Nota van beantwoording

Ontwerp Beeldkwaliteitsplan "Op Huisduinen"

d.d. 10 februari 2016

Artist' impression van vrijliggende bebouwing aan het opnieuw in te richten entreeplein

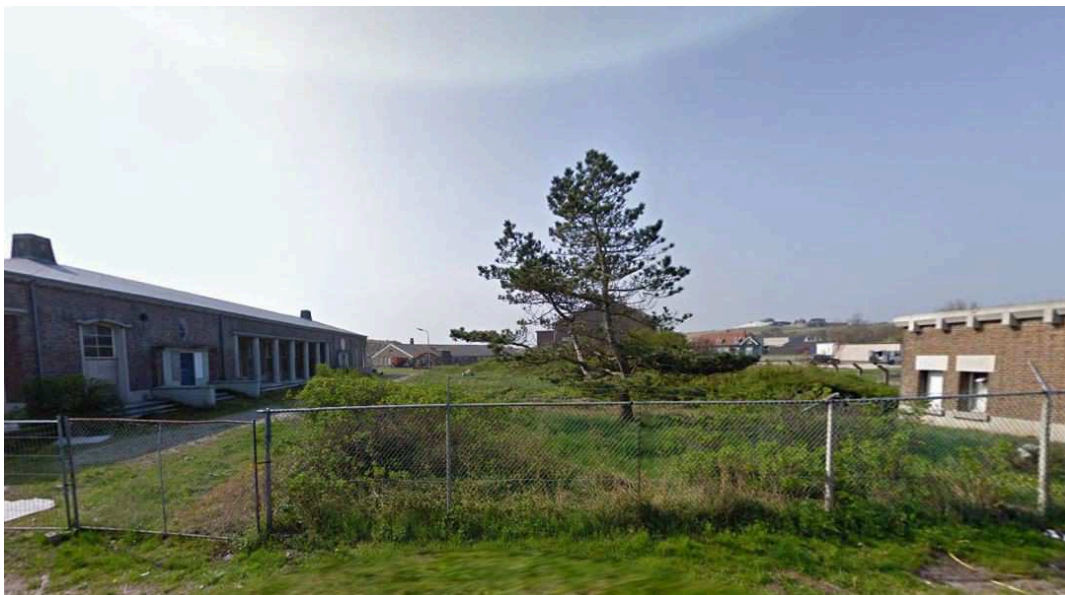
Verder aanpassing van de tekst onder de grote impressie:

Ontwerp:

~~Voorbeeld~~ vrijliggende bebouwing aan het opnieuw in te richten entreeplein

Aanpassing:
